Différences visuelles sur le galet tendeur 531 0565 30

Référence INA: 531 0565 30

Version 11.2007
INA 0011

Image 1: 531 0565 30 (ancienne version)

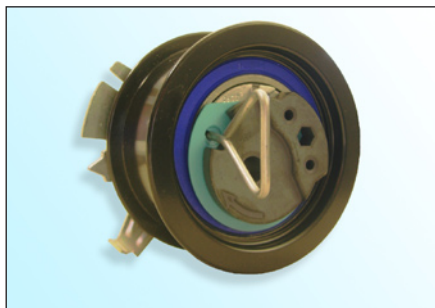
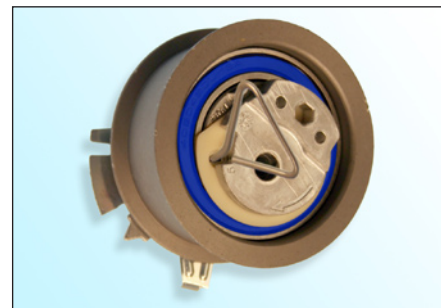
Dans le cadre de l'amélioration constante de nos produits, le galet tendeur **531 0565 30** a été modifié.

- Excentrique en métal fritté
- Traitement de surface E-Coat (noir)
- Joint de roulement bleu

- Excentrique en Aluminium moulé
- Traitement de surface Zinc-Phosphore (Marron clair)
- Joint de roulement marron ou bleu

L'ancienne version du galet tendeur peut **toujours** être utilisée et être montée selon les instructions du constructeur!

Lors du montage de la nouvelle version du galet tendeur, faire attention à ne **pas** endommager la couche de traitement de surface!
